Verslag 13-12-2021 Informatieve bijeenkomst m.b.t. de bouw van Badhotel Midsland aan Zee via Teams

Landschappelijke inpassing
Badhotel Midland

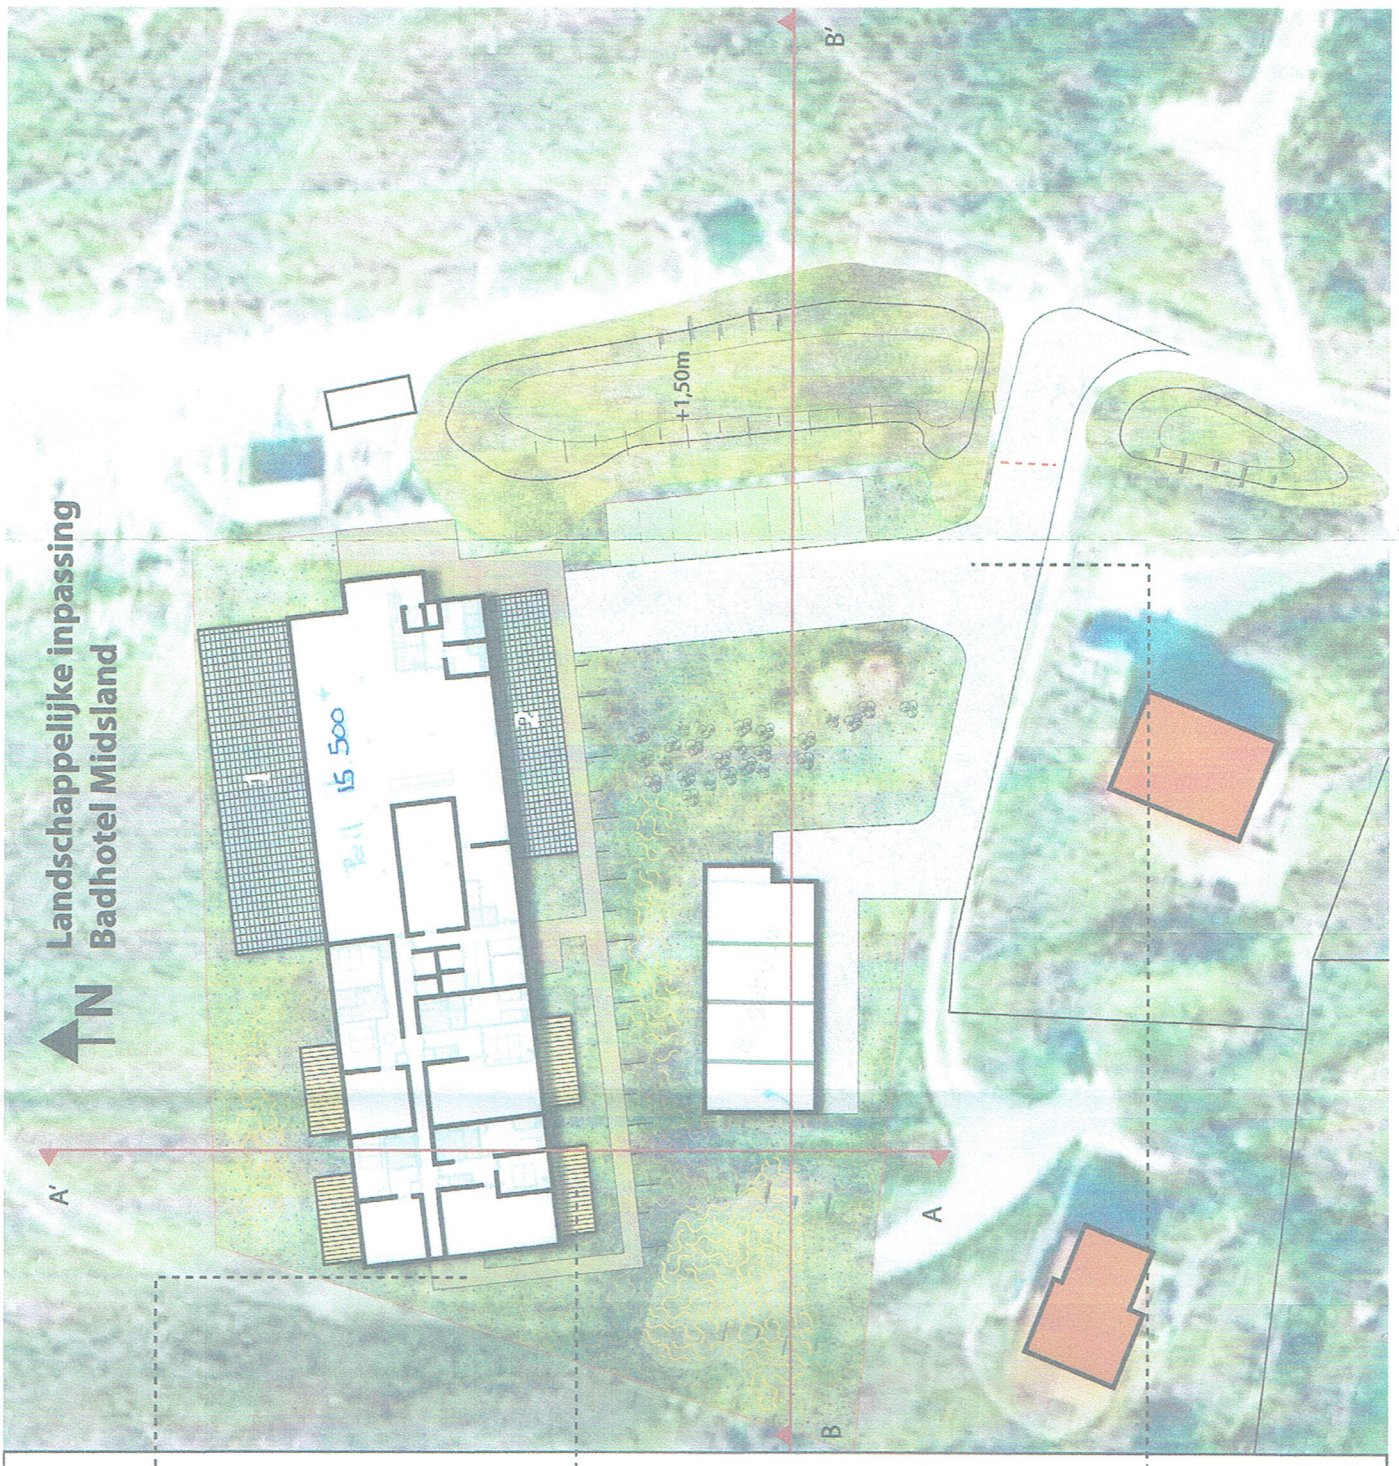
Waarom zijn er geen professionele impressies van gebouw in de omgeving

Een van de bezwaarmakers zal [REDACTED] zelfgemaakte impressies toesturen met het verzoek deze te delen.

Het ontwerp wordt door de initiatiefnemer aangeleverd bij de welstandscommissie Hûs en Hiem voor een toetsing. De professional in deze is Hûs en Hiem de welstantsorganisatie. De professionaliteit van het ontwerp zit in de voorbereiding van de initiatiefnemer en de toetsing van Hûs en Hiem. De criteria die hiervoor gelden staan in de welstandsnota.

Hûs en Hiem heeft het plan beoordeeld op basis van wat is ingediend en dat is ruim voldoende om het goed te kunnen beoordelen.

[REDACTED] heeft contact gehad met de welstandscommissie om het ingediende plan toe te lichten. Er zijn aanvullende tekeningen overlegd m.b.t. de inpassing in het landschap. Deze tekeningen zijn onderdeel van het bestemmingsplan en zijn gemaakt door Bugel Hajema. Op basis van deze tekeningen is er een goedkeuring verleend. Er zijn een rapport en inpassingstekeningen van Bugel Hajema bijgevoegd die een beeld geven over de invulling van het terrein, voorzien van hoogtes en doorsneden.

- 1.) Impressies, inpassing in de omgeving, zie hierna.
- 2.) Licht; voor uitvoering zal een lichtplan gemaakt worden en aan de gemeente worden voorgelegd.
- 3.) Beperken van overlast door bouwwerkzaamheden en transporten door regelmatig overleg met eigenaren van omringende zomerhuizen. Hierbij zullen aan de hand van de planning waarmogelijk maatregelen worden genomen om hinder zoveel mogelijk te beperken.
